第四章 開發行為或環境保護對策變更 之理由及內容

4.3 本次變更內容

4.3.2 校園建築計畫變更

圖 4.3.2-2 變更後建築配置圖

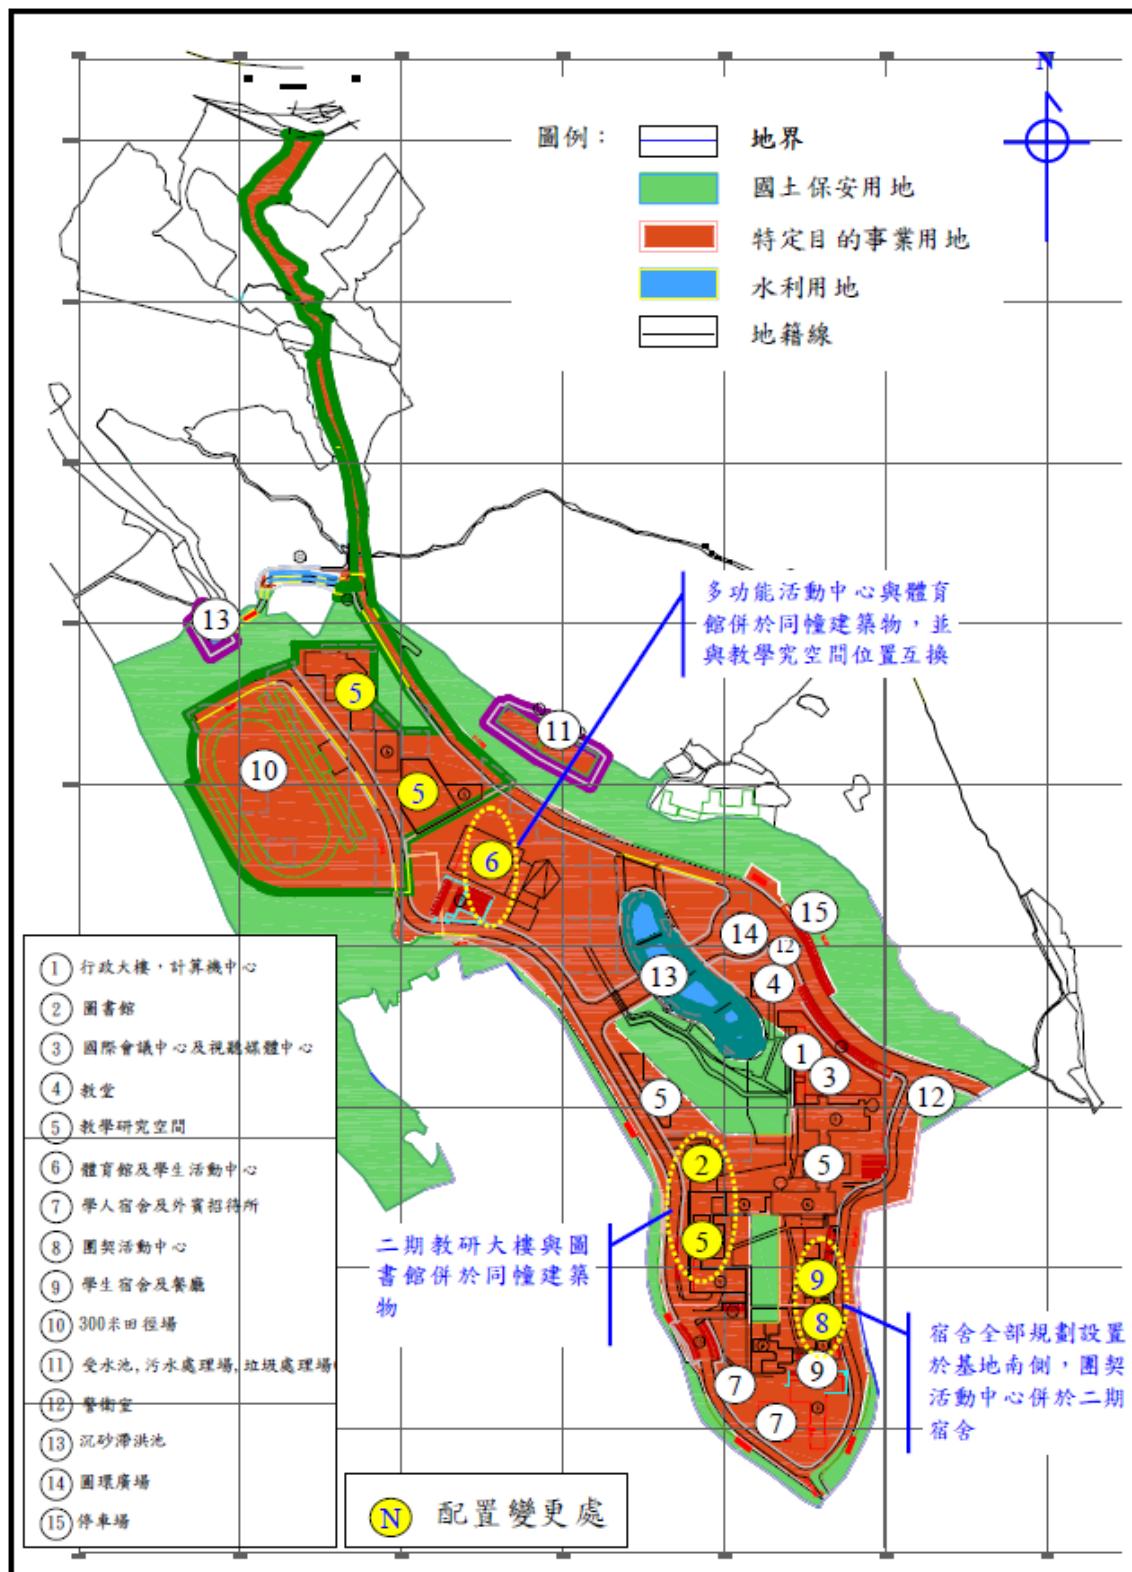
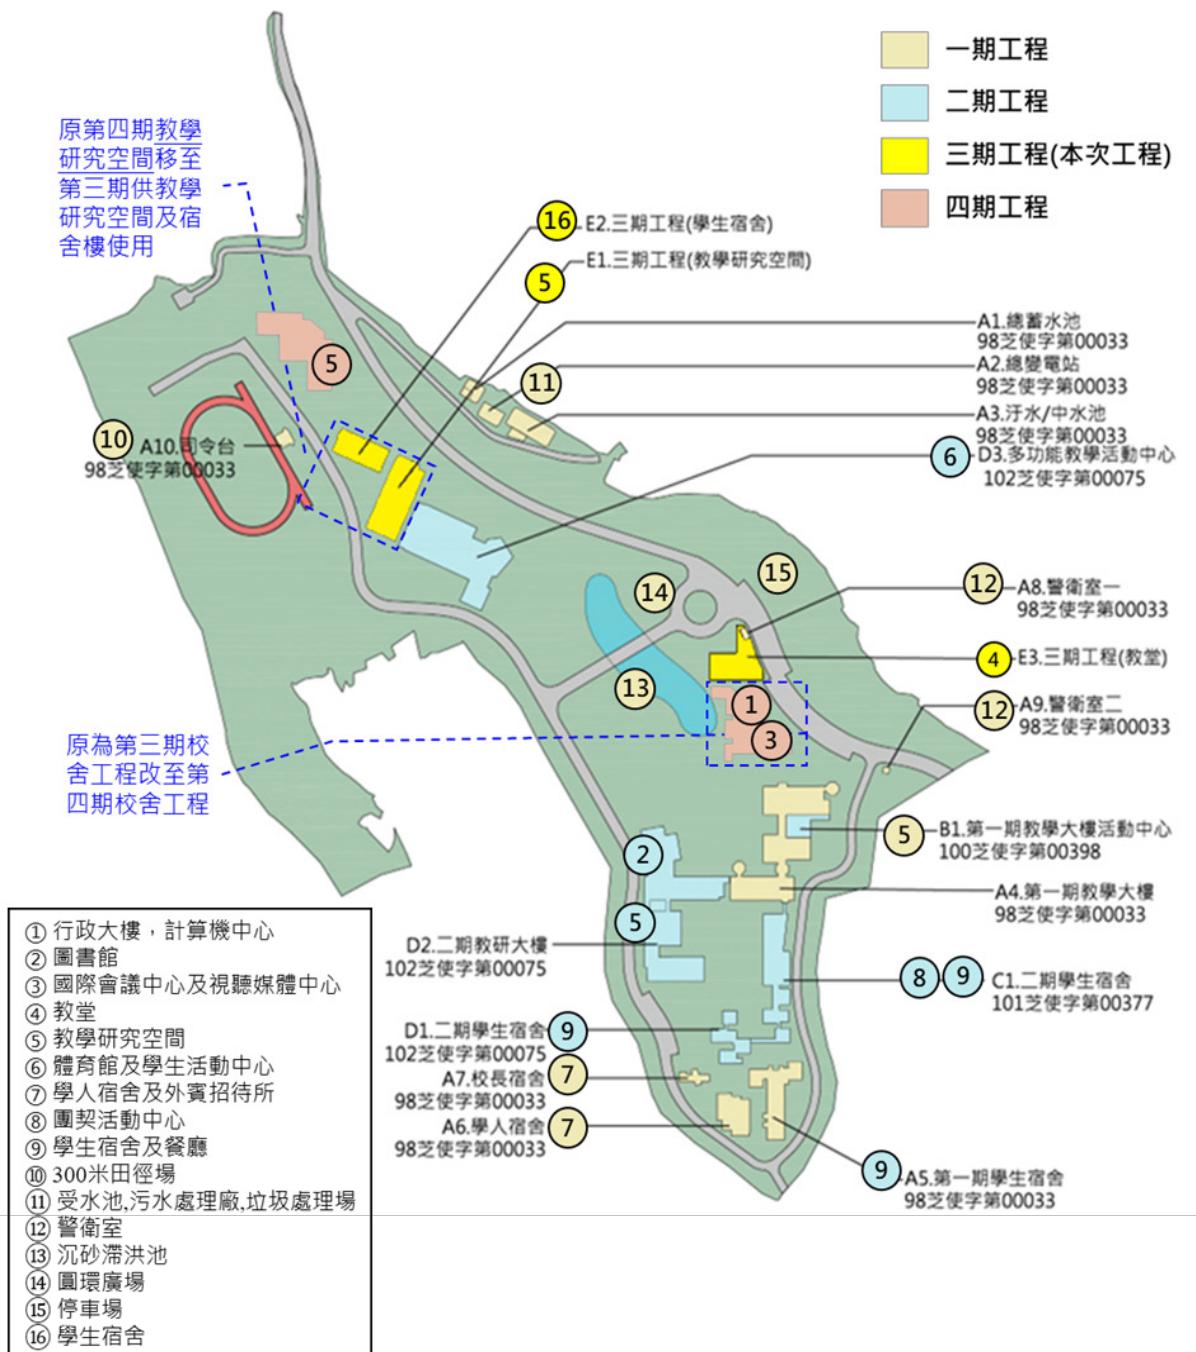
本次校園建築計畫變更將原規劃於第三期校舍工程「行政大樓、計算機中心」及「國際會議中心及視聽媒體中心」後移至第四期校舍工程，原第四期「系所教學、研究空間」部分空間移至第三期校舍工程，變更供為「教學研究空間」及「宿舍樓」使用，相較原環評變更前核定內容，全期建築面積減少 226 m²，全期樓地板面積減少 1,612.26 m²，建蔽率維持 29.93%(核定建蔽率 29.93%)，容積率相對變更前減少 0.93%，由 110.82% 變為 109.88%(核定容積率 149.56%)，顯示本次變更後，雖然本校使用面積漸少 768.25 m²，建蔽率仍與變更前一致，且容積率減少 0.93%，並無增加全區之開發強度，對環境影響仍在原評估範疇內。校園建築變更前後對照表詳表 4.3.2-1，配置圖詳圖 4.3.2-1 及圖 4.3.2-2 所示，土地使用強度表變更對照表詳表 4.3.2-2。

圖 4.3.3-1 臨時性球場變更前後配置圖

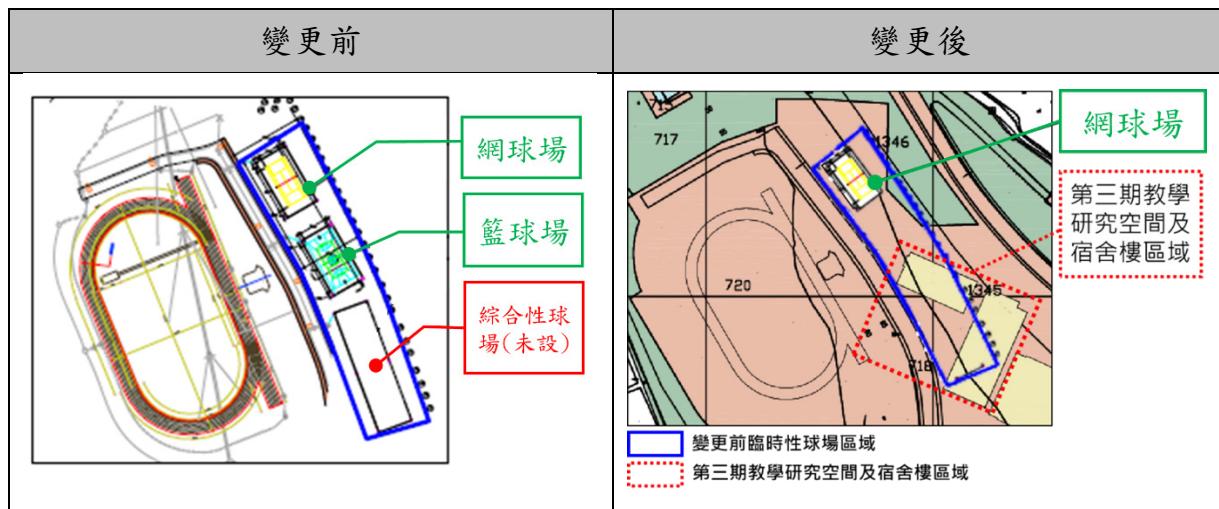
本次變更臨時性設施「臨時性球場」部分空間，因重疊第三期建築工程「教學研究空間及宿舍樓」區域，故配合第三期施工調整其中「綜合性球場」預定廢除時程，自原第四期(西元 2029~2033 年)廢除，提前至第三期(西元 2024~2028 年)廢除，而臨時性「網球場」未影響第三期施工作業，仍可保留於第四期校舍建築工程進度(西元 2029~2033 年)廢除，另「圓環廣場至教學大樓便道臨時性設施」廢除時程原訂配合第三期校舍建築工程進度(西元 2024~2028 年)廢除，現因「行政大樓、計算機中心、國際會議中心及視聽媒體中心」由第三期調整至第四期，故將該項調整為配合第四期校舍建築工程進度(西元 2029~2033 年)廢除，變更對照詳表 4.3.3-1，臨時性球場變更前後配置詳圖 4.3.3-1。

圖 4.3.6-1 水土保持設施配置圖(本次新增)

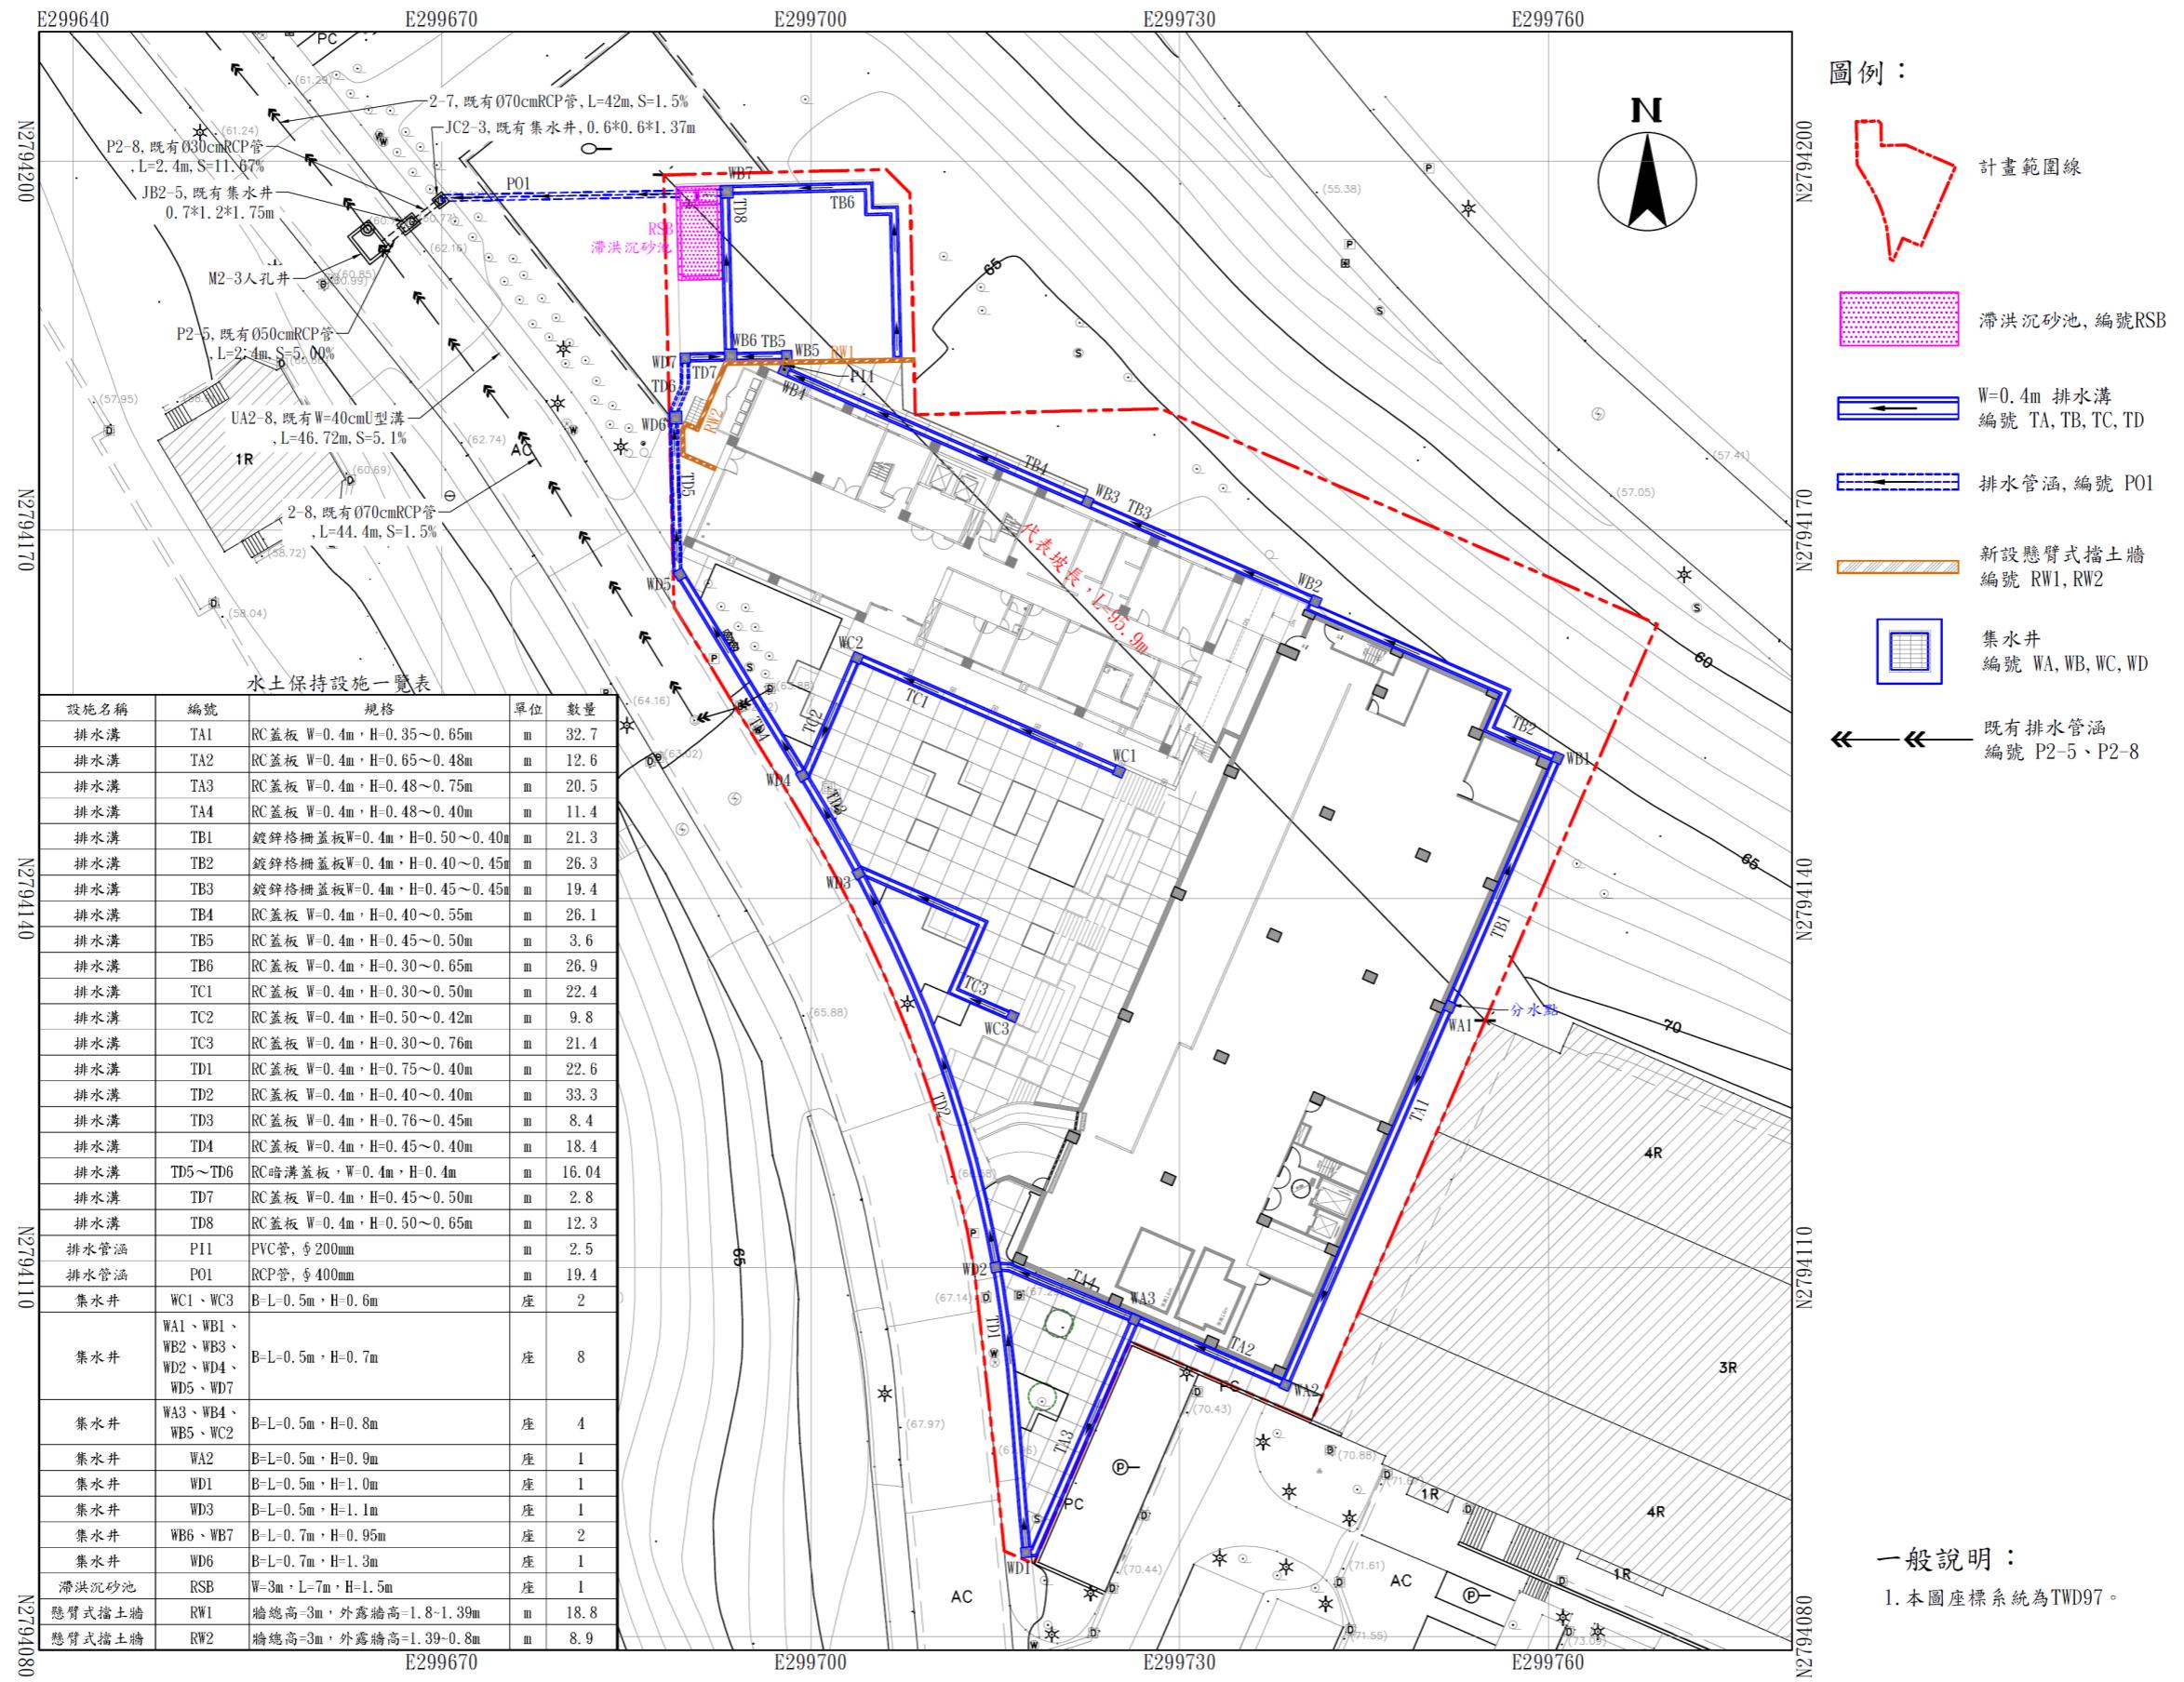
水土保持措施在施工中以臨時性為主，開發完成後則有賴良好妥善之排水系統及滯洪設施，以及平常之維護管理；第三期校舍建築工程新設之水土保持設施配置見圖 4.3.6-1。
